**ПОСТАМЕНТЫ ПРЕСС-ФОРМ ЛИТЬЯ
ПОД ДАВЛЕНИЕМ****Конструкция и размеры**

**ГОСТ
19936—74***

**Изменение № 2 ГОСТ 19936—74 Постаменты пресс-форм литья под давлением.
Конструкция и размеры**

Черт. 1

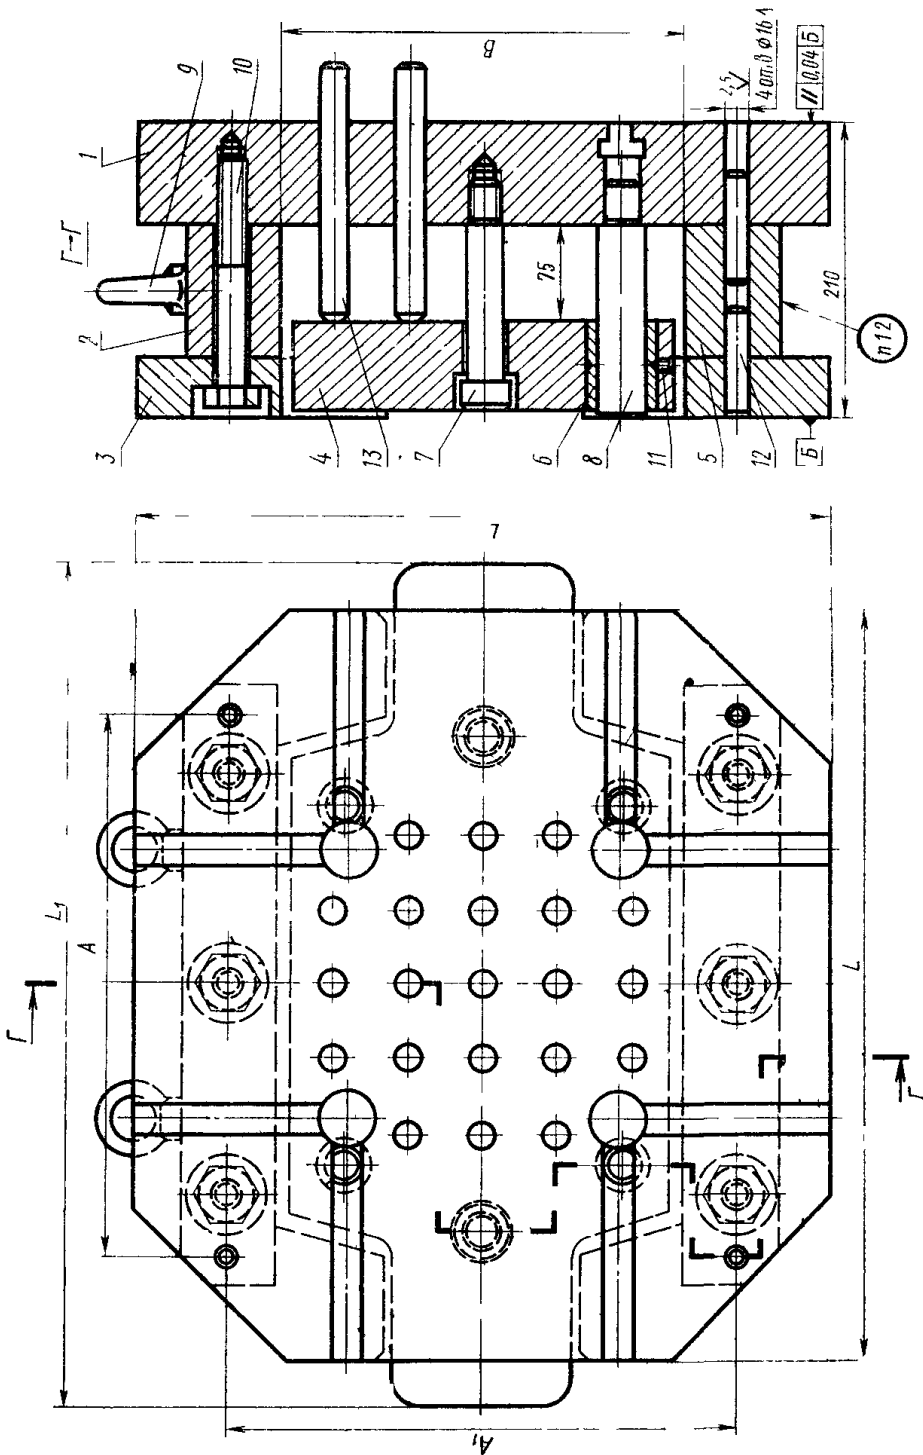
Пункт 1.1. Чертеж 1. Заменить значение шероховатости: Ra 2,5 на Ra 1,6.

Черт 4

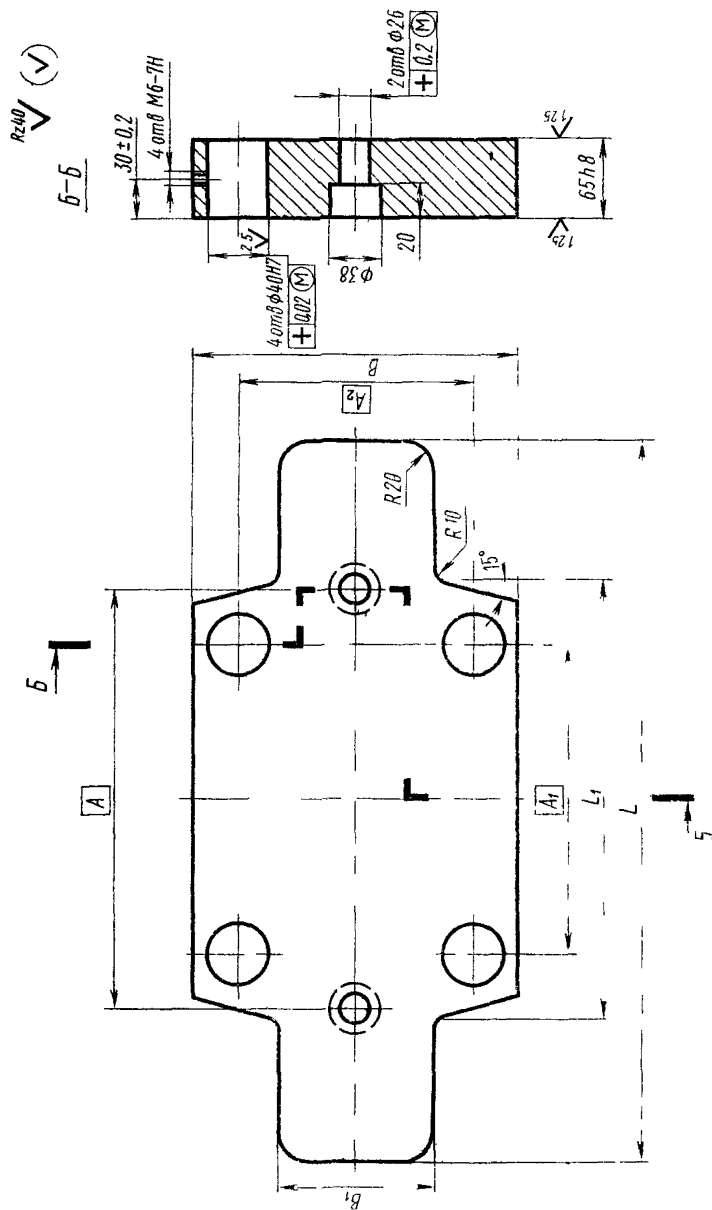
Пункт 4.1. Чертеж 4. Заменить размер 18 на С.
Таблицу 4 изложить в новой редакции:

Таблица 4

Обозначение основания	L	L ₁	B	B ₁	A	A ₁	A ₂	A ₃	C	Масса кг
0505—0101/003	500	360	185	115	280	140	30	35	18	16,0
0505—0102/003	600	440	185	130	320	210	30	40	32	21,0
